I.C.P. Srl	SERVICE BULLETIN	01-2009	Emesso il 11/02/09	Pagina 1 di 7
-------------------	-------------------------	---------	--------------------	---------------

Controllo staffa attacco razzo paracadute Junkers/ Check of fixing plate of Junkers rockets

AEROMOBILI INTERESSATI - PARTI INTERESSATE / Airplanes and Parts Affected:

Abschussrohr 450 Magnum Speed

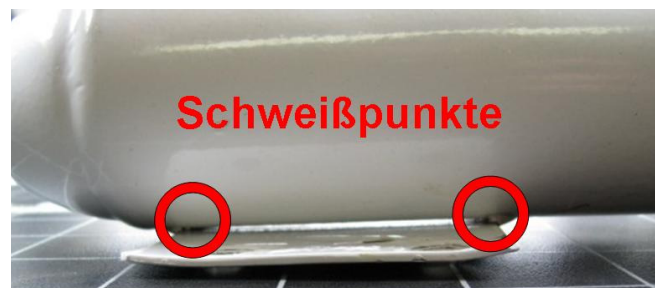
Im Verlauf weiterer Untersuchungen der BFU wurden an einem anderem Rettungssystem, Typ 450 Magnum Speed, Risse im Bereich der Halteplatte des Raketenmotors und der Verbindung an der Halteplatte gefunden.

Aufgrund des gegenwärtigen Erkenntnisstandes ist davon auszugehen, dass bei baugleichen Rettungssystemen Vorschädigungen an der Befestigung der Halteplatte des Raketenmotors vorhanden sein können.

Es bestehen ebenfalls berechnete Zweifel, ob die Art der Befestigung ausreichend ist, um bei Aktivierung des Rettungssystems eine genügende Fixierung des Ausschussrohres sicherzustellen.

Die Luftsportverbände DAeC und DULV sollten veranlassen, dass Ultraleichtflugzeuge, die mit dem Rettungssystem der Magnum-Serie ausgerüstet sind, vor dem nächsten Start auf Rissbildung an der Halteplatte des Raketenmotors überprüft werden.

Der mit der Musterzulassung beauftragte Verband (DULV) sollte darüber hinaus geeignete Maßnahmen zur Vermeidung der Rissbildung an der Halteplatte des Raketenmotors festlegen.
